Avis délibéré en date du 12 décembre 2019 de la Mission régionale d'autorité environnementale d'Île-de-France sur le projet d'extension, de réaménagement, et de prolongation d'exploitation de la carrière de gypse de la butte de Cormeilles-en-Parisis (95)

Synthèse de l'avis

Le présent avis porte sur le projet de la société Placoplatre d'extension, de réaménagement, et de prolongation d'exploitation de la carrière de gypse de la butte de Cormeilles-en-Parisis (95) Il est émis par la MRAe à la suite du jugement du tribunal administratif de Cergy-Pontoise du 29 août 2019 Il porte sur le projet tel qu'il est présenté dans le dossier de demande d'autorisation déposé en 2015 et notamment sur l'étude d'impact rédigée en mai 2015 (et complétée en octobre 2015).

Illustration 6: Modification de la durée et du rythme de remblaiement (source : DRIEE)

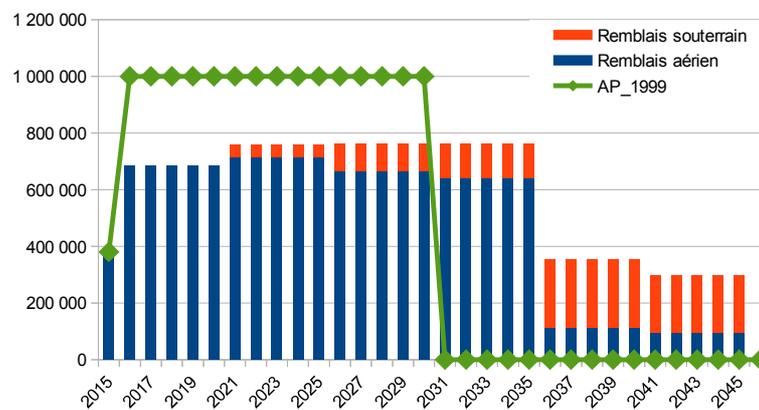
Pour la MRAe, le projet conduira à :

- augmenter d'environ 4 millions de m³ le volume total de remblais à apporter sur le site à compter de 2016 ;
- diminuer le rythme de remblaiement annuel d'environ un tiers par rapport à ce que prévoyait l'arrêté de 1999, tout en le doublant quasiment (entre 2021 et 2035) par rapport au rythme de remblaiement de 2015 (illustration n°6) ;
- retarder d'environ 15 ans l'échéance de remblaiement définitif et d'autant l'échéance de la remise en état puis de l'ouverture complète au public du site.

Illustration 9: accès nord et aménagements routiers (avant-projet sommaire) (mémoire technique, p. 34)

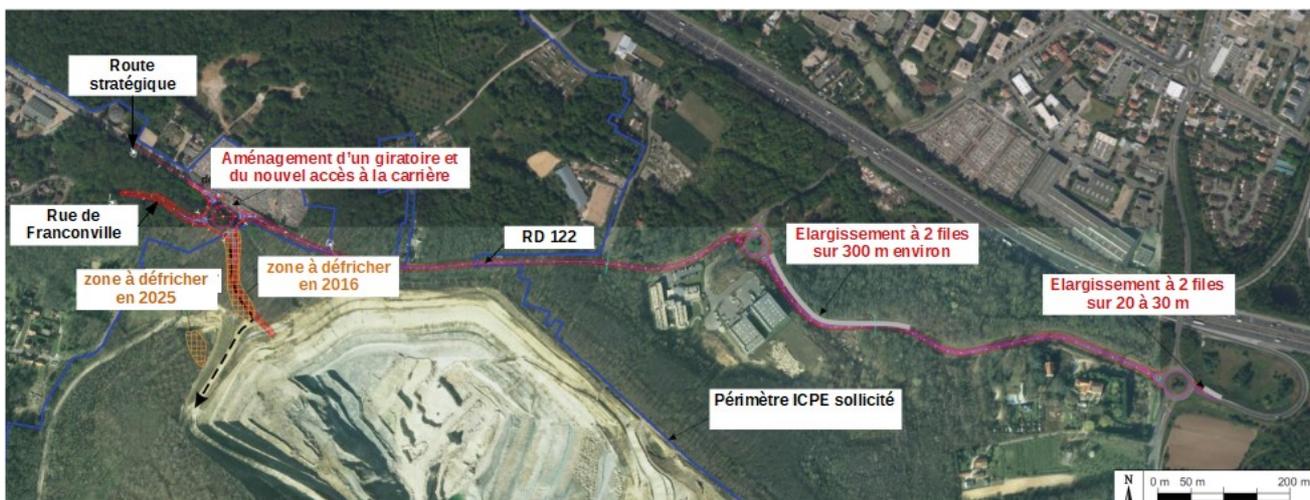
Or la MRAe constate que

La MRAe recommande :

Illustration 10: Historique de la remise en état de la carrière à ciel ouvert (p. 439)

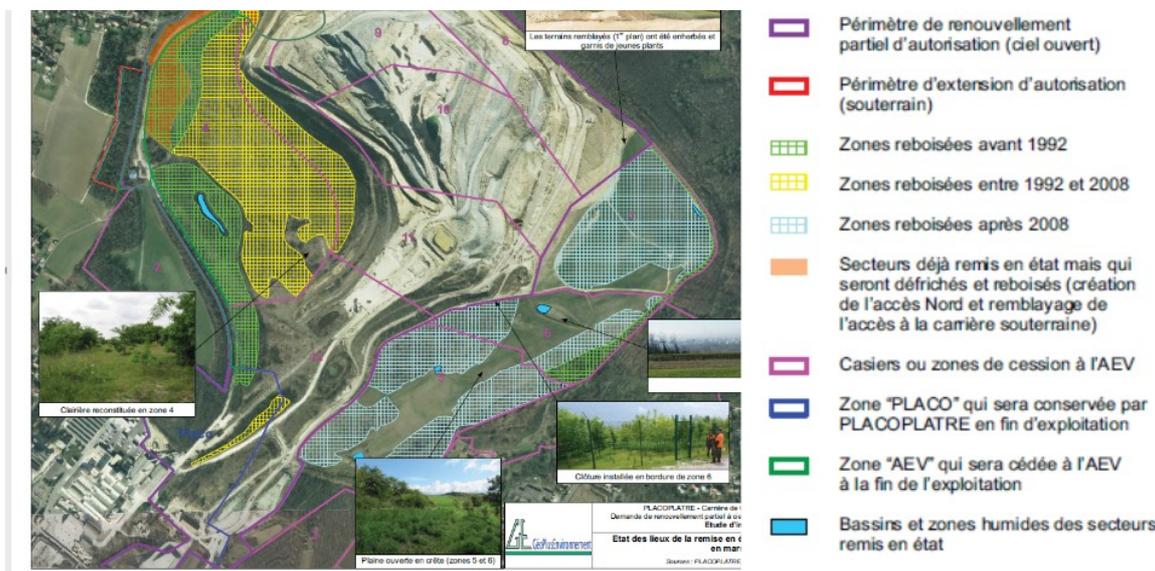
Pour la MRAe, il convient de joindre à l'étude d'impact le programme de remise en état élaboré lors de la demande d'autorisation de 1999, en vue notamment de préciser les échéances prévues initialement et d'apprécier les modifications qui seront apportées à ce programme.

Il en va de même du programme de reboisement du site prescrit par l'autorisation ministérielle délivrée le 10 décembre 1991.

Illustration 11: Projet de parc (mémoire technique, p. 57)

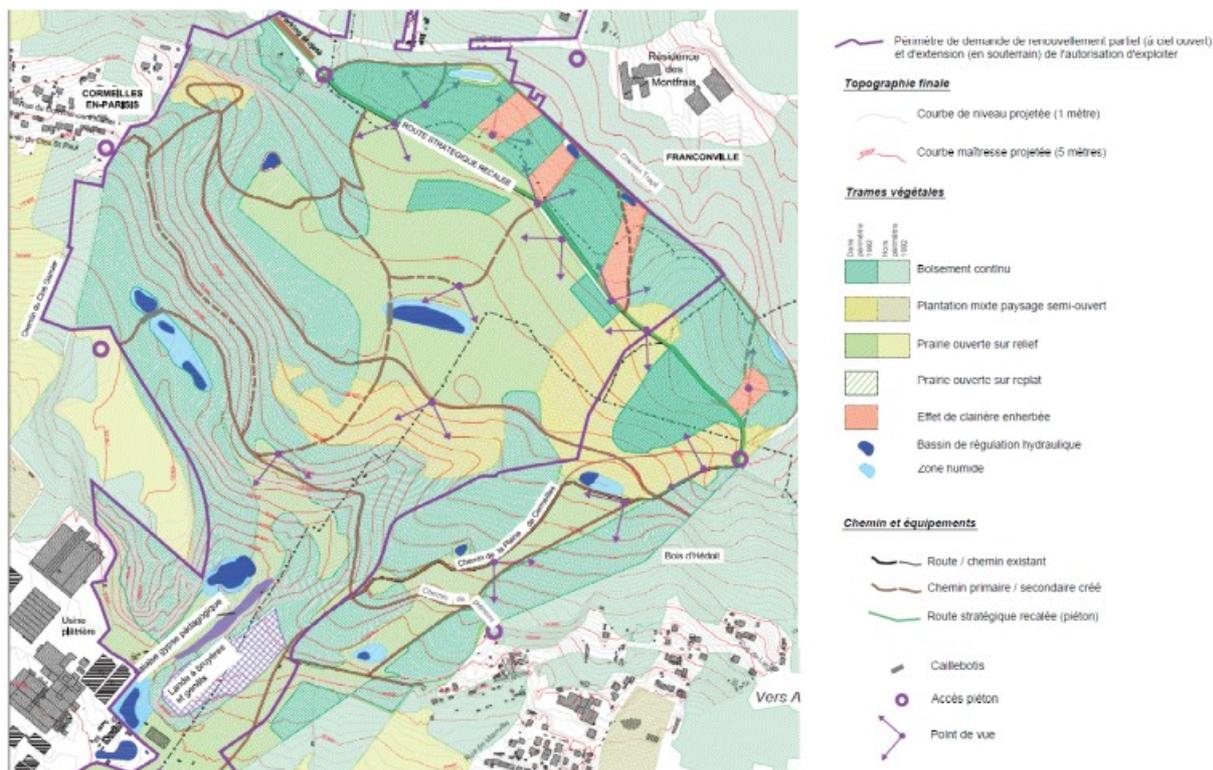
La demande d'autorisation porte également sur la modification du modelé final¹⁶, et la configuration des espaces naturels (figure 19 c du mémoire technique, p. 57) tels qu'ils sont prescrits par l'arrêté de 1999. Ces

La MRAe recommande de :

- joindre le programme de remise en état du site prescrit par l'autorisation ICPE de 1999 et l'autorisation de défrichement de 1991 ;
- préciser les modalités et le calendrier de remise en état, réaménagement et cession à l'AEV de l'ensemble de l'emprise de la carrière à ciel ouvert et des infrastructures
- comparer le modelé final proposé avec celui prescrit en 1999.

Illustration 19: Evolution du trafic routier des camions sur les accès sud et nord (source : DRIEE)

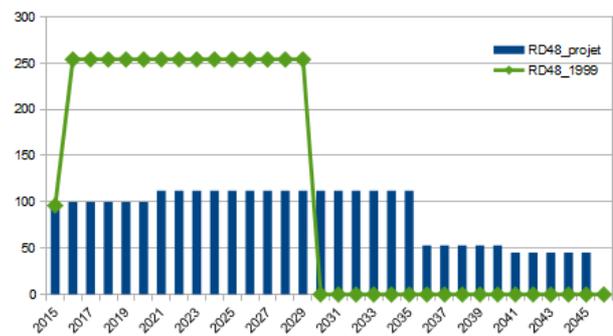
Pour la MRAe, la nouvelle demande d'autorisation en modifiant les flux annuels de matériaux de remblais acheminés sur le site aura pour conséquence d'une part de réduire le trafic routier journalier des camions dès 2016 (cette baisse culminant alors à environ 25%), et d'autre part de prolonger ce trafic durant quinzaine d'années supplémentaires. Le trafic s'élèverait entre 2016 et 2020, à 446 passages de camions chaque jour (496 entre 2021 et 2035, 234 entre 2036 et 2040, 198 entre 2041 et 2045) (p. 255).

Enfin, l'étude d'impact ne compare pas le kilométrage total des poids lourds qui serait parcouru entre 2016 et 2045 (cas du projet) avec celui découlant du respect de l'arrêté de 1999 (entre 2016 et 2029). Or cette comparaison apparaît utile pour présenter les incidences du projet par rapport à la situation qui aurait prévalu avec la poursuite de l'application de l'arrêté de 1999.

Illustration 21: Émissions de polluants par les camions et selon les communes (p. 356 quater)

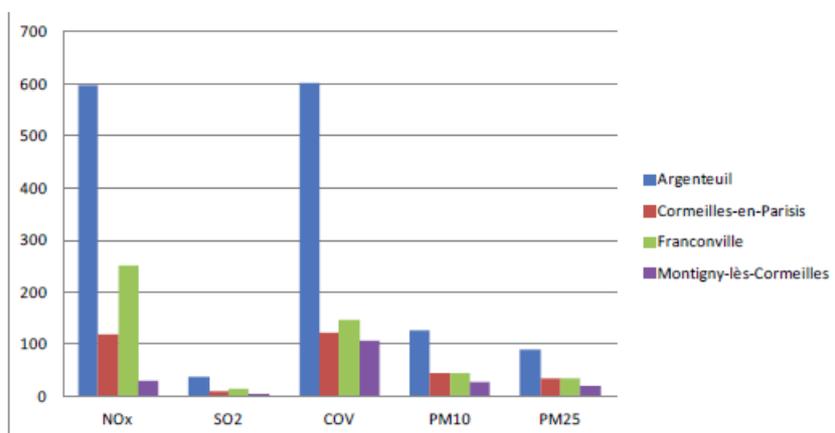
Le trafic routier des camions étant lui-même significatif, la MRAe estime que les émissions polluantes seront élevées dans leur ensemble.

Illustration 23: Impacts vibratoires bruts des tirs de mines en souterrain (p. 290)

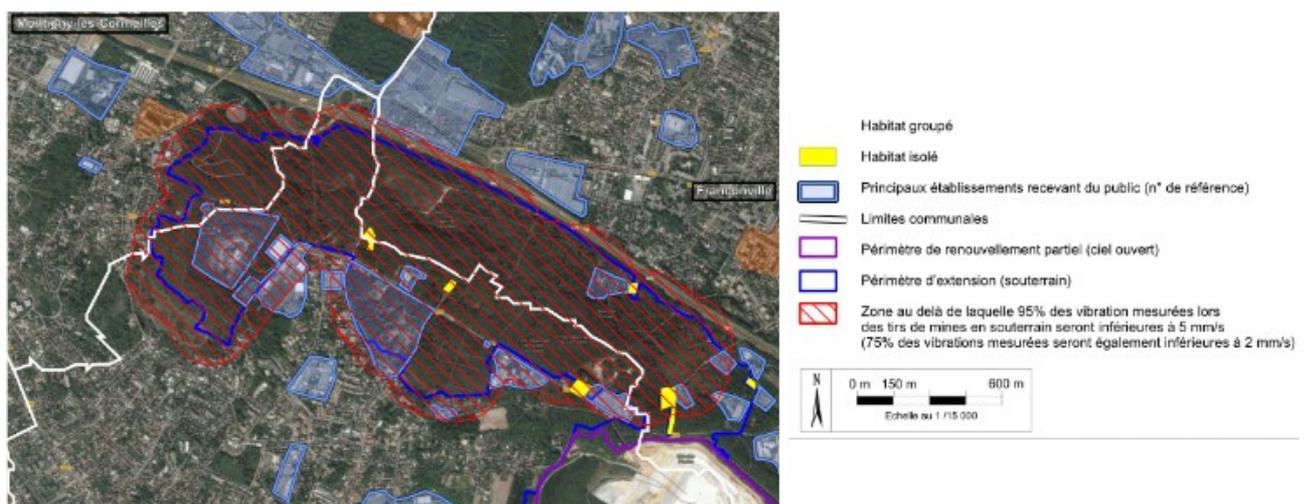
Le maître d'ouvrage s'engage à passer en extraction par abattage mécanique dès que les niveaux de vibrations mesurés atteindront 5 mm/s au niveau des habitations, du Fort, et des autres usages susvisés (p. 419). Une adaptation des plans de tirs (nombre de trous, charge unitaire d'explosifs) est également envisagée.

Pour la MRAe, compte tenu de son importance, cet engagement mérite d'être entériné en obligation dans l'arrêté préfectoral.
